日本工業規格　　　　　　　　　　JIS
T 7101：2006

医療ガス配管設備

正　誤　票

区分	位　置	誤	正
本体	**図 5 a)**	$18^{+0.1}_{\ 0}$	$18.8^{+0.1}_{\ 0}$

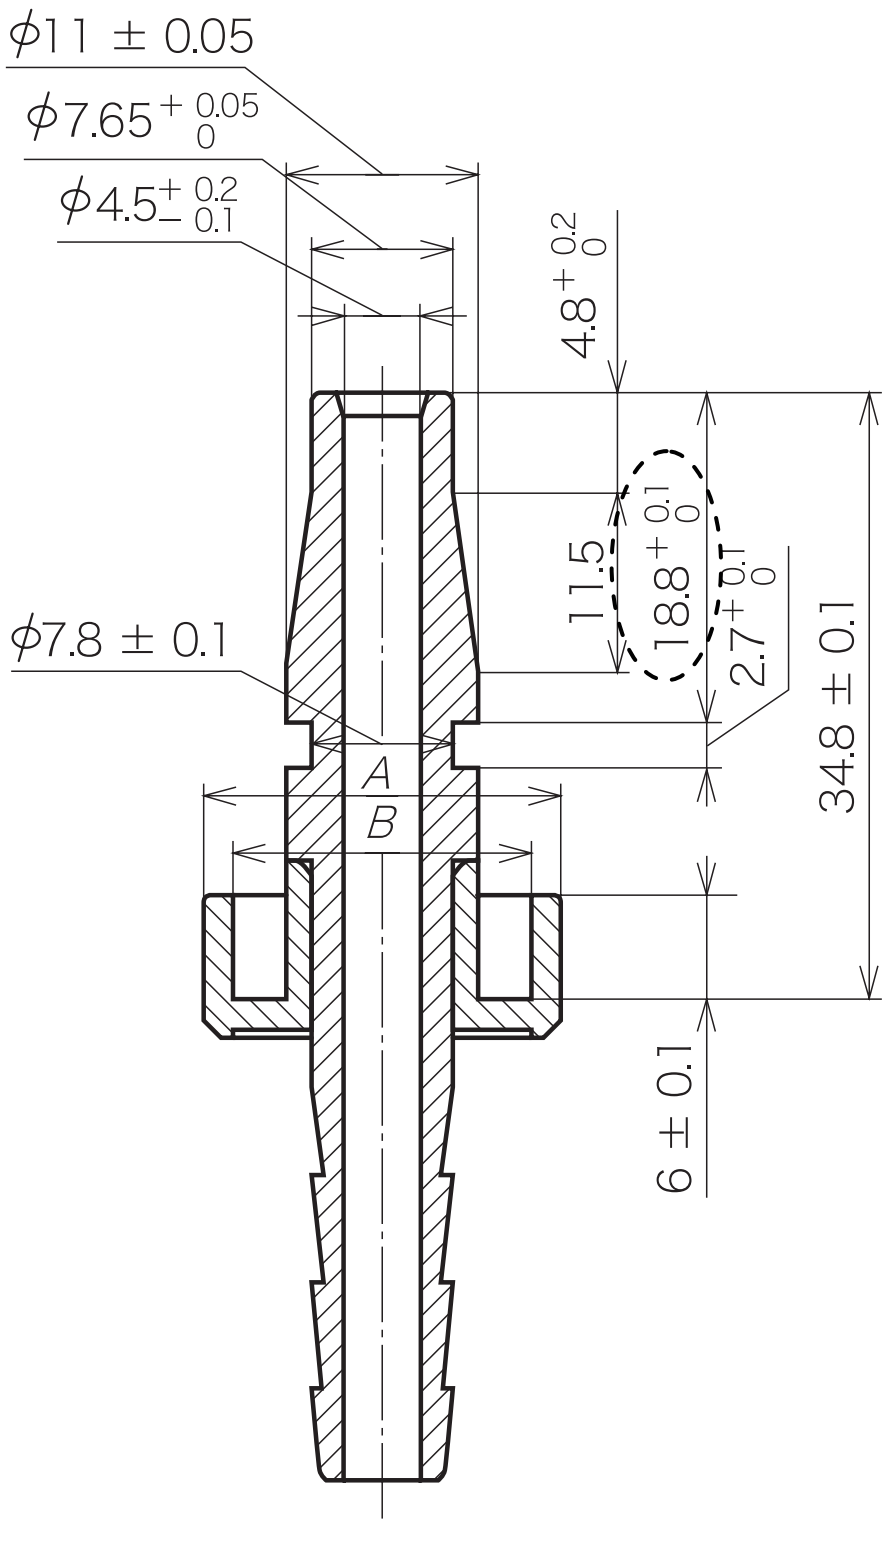
修正箇所
